审图常见问题解析

主办单位 北京市规划和自然资源委员会

2024年09月 总第14期

10个典型问题案例剖析

图1 人防主要出入口地下室平面大样图

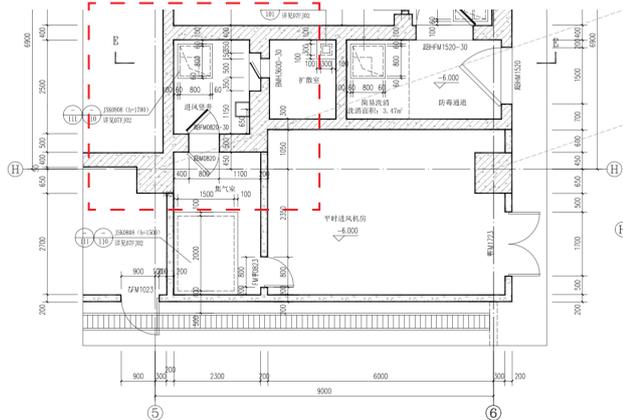
某人防地下室，其人防主要出口于H轴交5轴附近进风竖井内，防护密闭门突出于竖井内墙面，不符合《平战结合人民防空工程设计规范》DB11/ 994-2021中第3.3.11条第3.3)款的规定，见图1中红色虚线范围。

如图1所示，平时进风机房（战时排风机房）中的集气室，开向进风竖井（战时排风竖井）的防护密闭门突出于井道内墙面，该竖井向上没有平面位置的错动和位移，向上直通室外没有转折，而防护密闭门上方未设防护门楣或挑板，故不符合《平战结合人民防空工程设计规范》第3.3.11条第3.3)款的规定。该问题经常出现于报审的人防施工图文件中，其判断的关键在于核实突出于竖井的防护密闭门正上方是否向上直通室外；若竖井正上方在通向室外的路径中发生平面位移，即通向室外的洞口平面位置不在防护密闭门正上方，则可判断符合规范的要求。

在图1所示防护密闭门正上方设置防护门楣，使其不再突出于竖井内表面。

图1 地上二层厨房区域局部平面图

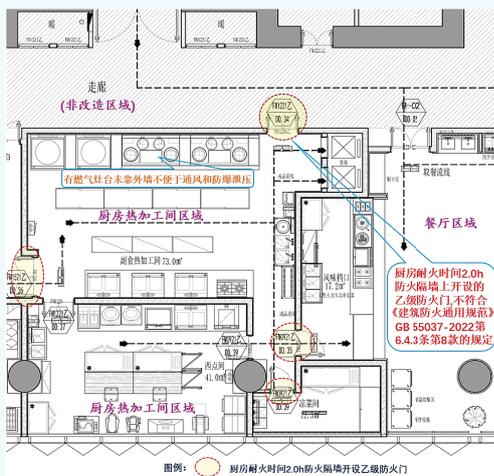
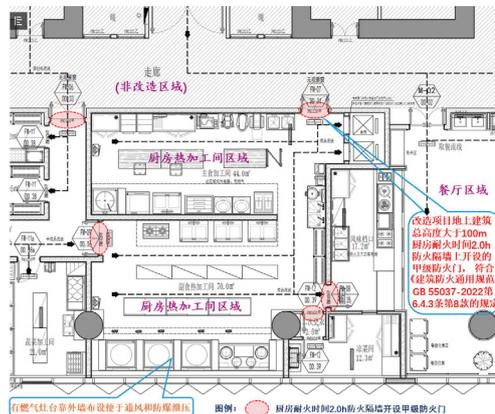
案例为某既有一类高层办公建筑内部装修改造项目,地上总高度为157.75m,原建筑地上1层~2层为办公、商业(含餐饮区域),地上3层~34层为办公(避难层设置在10层、25层)。本次改造范围为地上2层局部、11层~24层局部,不改变各层使用功能,各层平面核心筒楼梯间及管井均为非改造区域。地上2层改造平面局部为餐饮区域,厨房区域开设在疏散走道隔墙上的疏散门采用的乙级防火门(如图1所示),以及11层~24层改造平面中新增设的办公用品库房、公共库房、党建部库房等房间疏散门采用的乙级防火门,均不符合《建筑防火通用规范》GB 55037-2022第6.4.3条第8款的规定。

此问题案例中,设计仅符合《建筑设计防火规范》GB 50016-2014(2018年版)第6.2.3条第4款、第5款中民用建筑内的附属库房和公共厨房区域与其他部位采用耐火极限不低于2.0h防火隔墙分隔,隔墙上开设乙级防火门的相关规定;未将《建筑防火通用规范》第6.4.3条款中对建筑高度大于100m的建筑,需要采用防火门的部位均应采用甲级防火门,即采用提升建筑自身防火分

本次改造范围各层平面涉及需要采用防火门的部位:2层平面厨房区域(如图2所示)、11层~24层改造平面中新增设的办公用品库房、公关库房、党建部库房等房间疏散门均修改为甲级防火门,以符合《建筑防火通用规范》第6.4.3条的相关规定。

图1 平面图

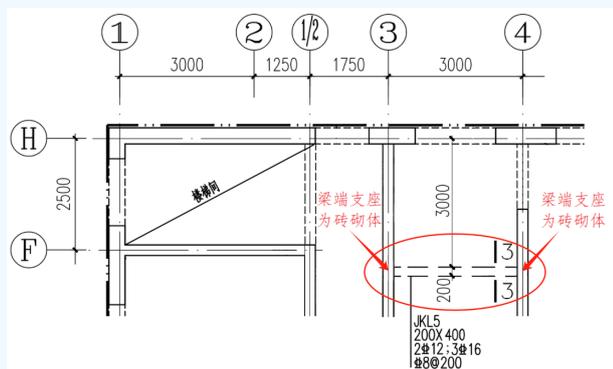
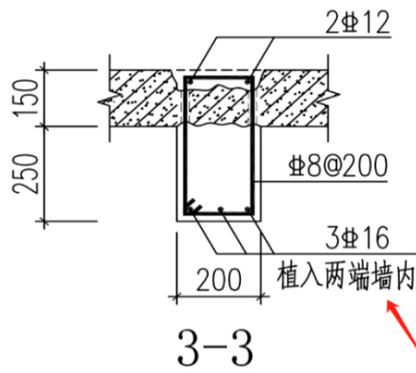
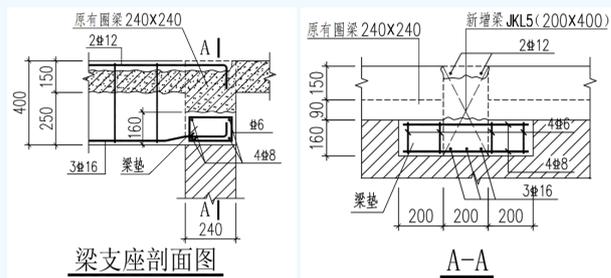
现二层新增梁JKL5,截面200×400mm,梁底部纵筋3Φ16在支座处植筋锚固,植筋基材为砖砌体,不符合规范要求。平面图见图1,剖面详图见图2。

固技术规程》T/CECS 479-2017，第1.0.2条明确基材为砌体的后锚固连接仅适用于非结构构件。梁纵筋植筋基材为砖砌体，没有规范依据，不能保证钢筋的受力锚固要求。

当在砌体结构楼、屋面板处增设混凝土梁对原有结构进行加固时，应设置合理的施工支撑体系，将梁支座处墙体凿除，并设置梁垫，与新增混凝土梁一起浇筑。改进后的梁端支座详图见图3。

图1 某层水平构件加固平面图

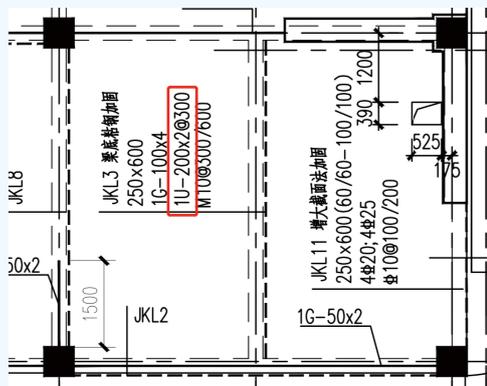
某综合楼加固项目，混凝土梁采用粘钢加固法，箍板采用1U-200x2@300，箍板宽度大于100mm，厚度小于4mm，违反了《既有建筑鉴定与加固通用规范》GB 55021-2021第6.5.8条规定：

梁粘钢加固JKL3，U形箍板宽度200mm大于100mm，厚度2mm小于4mm，见图1。

调整粘钢加固的U形箍板的宽度及厚度，以满足规范要求。

引入管未设置计量水表 给水系统原理图
图1 给水系统原理图

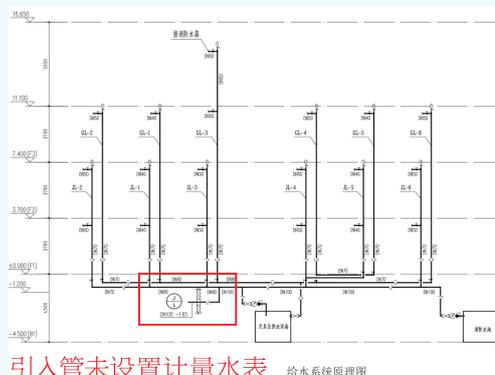
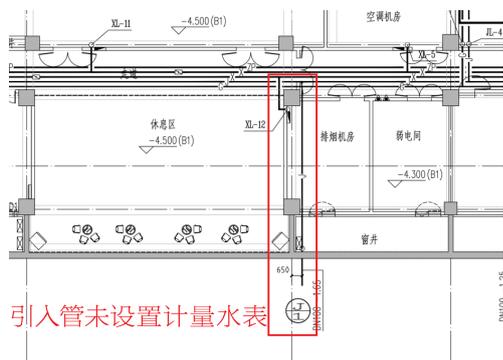
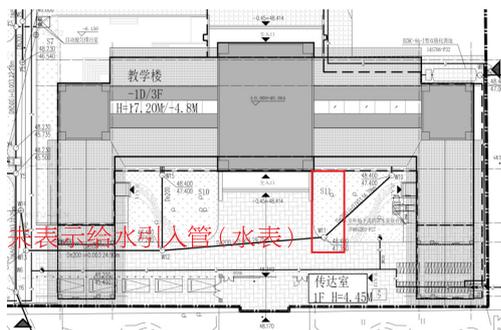
该项目为某学校教学楼工程，建筑面积7551m²，建筑高度11.0m，地上三层。给水系统原理图中单体建筑给水引入管未设置计量水表，同时地下一层给排水平面图中也未表示水表，室外给排水总平面图未表示给水引入管(水表)，如图1~图3所示。

在单体建筑的给水引入管上设置经计量检定合格的计量水表。

图1 四层排烟平面图(局部)

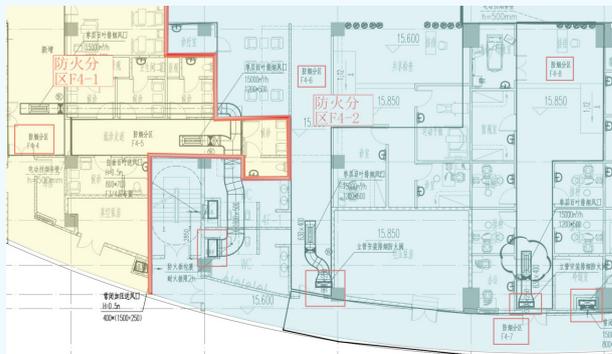
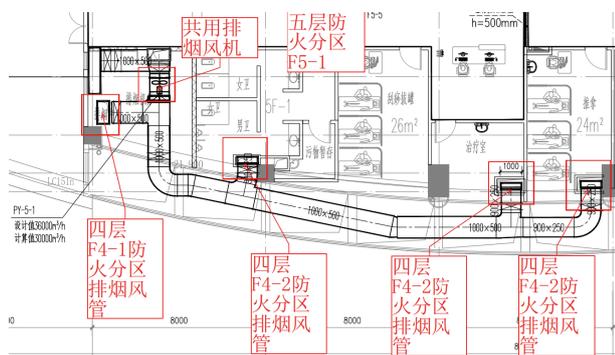
图1中,四层防火分区4-1两个防烟分区排烟支管汇总后由竖向排烟风管接至五层;防火分区4-2三个防

图2中,五层此区域为一个防火分区,四层防火分区4-1排烟总管和四层防火分区4-2各防烟分区排烟支管,均接入五层排烟风机PY-5-1,即四层沿水平方向两个不同防火分区排烟均由五层排烟风机PY-5-1负担,四层两个防火分区共用一台排烟风机,违反《消防设施通用规范》第11.3.3条第1款的规定。

改变排烟管道路由、增设排烟风机,确保水平方向不同防火分区的机械排烟系统分别独立设置,以满足《消防设施通用规范》第11.3.3条第1款的要求。

图1 原设计照明采用就地手动开关

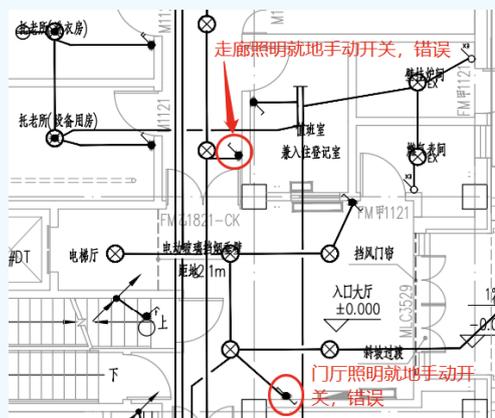
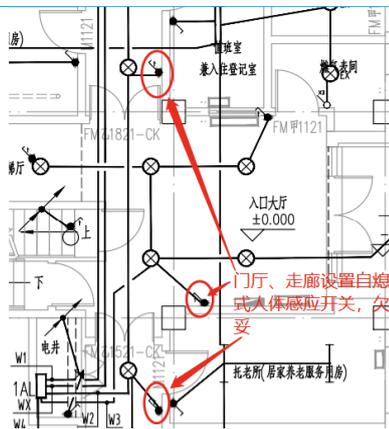
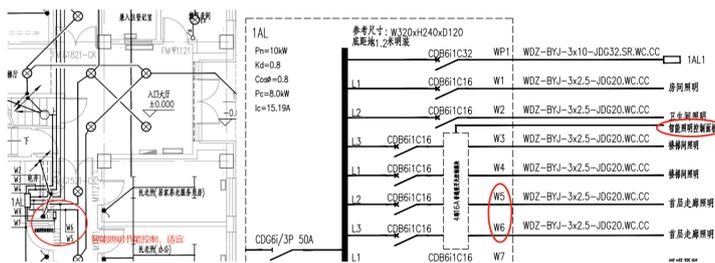
原设计公服配套楼门厅和走道的一般照明为现场手动控制开关(如图1),不符合《建筑节能与可再生能源利用通用规范》GB 55015-2021第3.3.8条规定。

本项目设计采用设置就地手动开关，无法进行自动开关实现节能控制，不符合规范要求。

但根据《建筑节能与可再生能源利用通用规范》第3.3.8条条条文说明，对于老年公寓等场所，因老年人在灯光明暗转换期间易发生踏空等安全事故，不宜采用就地感应控制，建议设计参照修改。设计第二次修改为采用智能照明控制系统，如图3，这样更安全、节能，更适宜。

设计第一次修改为就地设置自熄式人体感应开关进行节能控制，如图2。

图1 厂区供水管网平面设计图

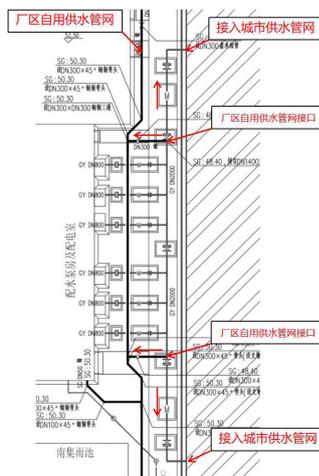
某给水厂自用供水管网从市政供水管网接出2路引入管，供水引入管上未设置倒流防止器，见图1。

某给水厂厂区自用给水管网由水厂供给城镇给水管网的给水干管上引出2路支管,使厂区自用给水管网与城镇给水管网形成连通管网,且在2路引入管上未设置倒流防止器,见图1。该项目厂区自用给水管网负担厂区内生产、生活用水,一旦发生回流污染,将直接污

厂区自用给水管网的2路引入管上应补充设置倒流防止器。

图1 地下二层平面图

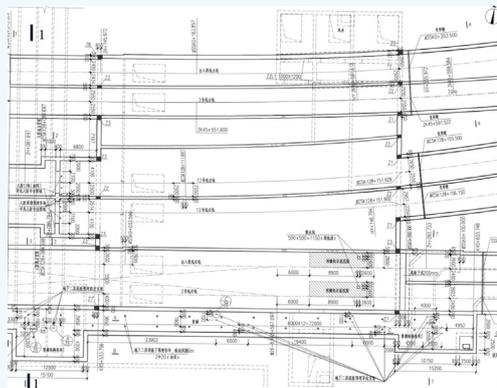
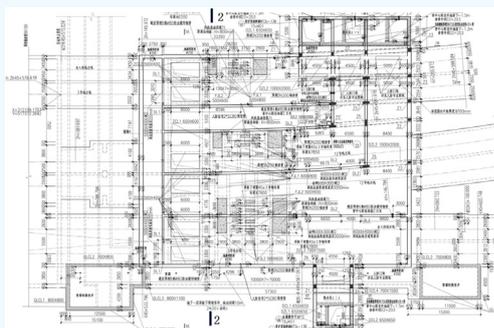
出入段线隧道在活塞风道层处由各自独立的3个

区间隧道连为一体，同时在水平和竖向两个方向结构断面形式发生变化较大，结构不再是简单的平面受力状态。抗震计算中设计未进行时程分析，不满足规范要求。

本工程根据规范要求采用时程分析法进行计算,采用MidasGTS NX软件进行模型计算。隧道土体的本构模型采用Mohr-Coulomb模型。计算模型的侧面人工边界距地下结构为3倍地下结构水平有效宽度,底面人工边界距结构为3倍地下结构竖向有效高度,上表面取至实际地表。边界条件采用由Deeks等人提出的粘-弹性吸收边界。计算模型如图5、图6。

图1 消防水箱剖面图

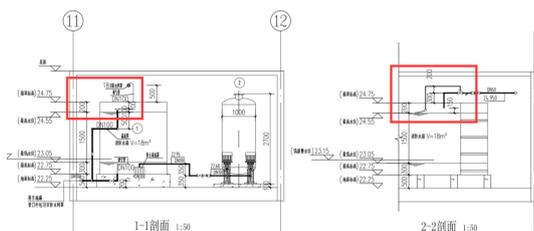
1. 案例一：消防水箱补水管出水口最低点距溢流边缘空气间隙小于150mm（如图1）。

图1中1-1剖面图中溢流水位高出最高水位100mm，2-2剖面图中给水管出水口高于最高水位150mm，实际上给水管出水口高出溢流边缘仅50mm，显然不满足规范要求的150mm。

图2 消防水池剖面图

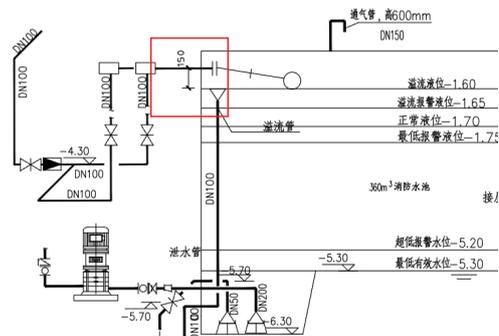
2. 案例二：消防水池补水管管中心距离溢流边缘空气间隙150mm（如图2）。

案例解析：图2中标注给水管管中心距离溢流水位150mm，规范要求出水口最低点距离溢流边缘不应小于150mm，图中出水口最低点距离溢流边缘应为150mm-100mm/2=100mm，不满足规范要求。

图3 给水系统图

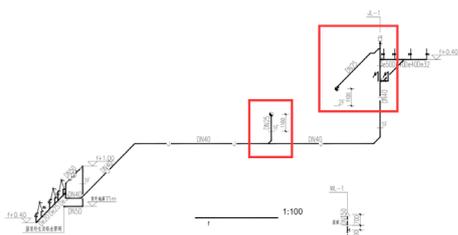
3. 案例三：给水系统接消防卷盘处未设真空破坏器（如图3）。

本工程依据规范仅设消防软管卷盘，而且从生活饮用水管道直接接出，未设真空破坏器等防回流污染措施，不满足规范要求。
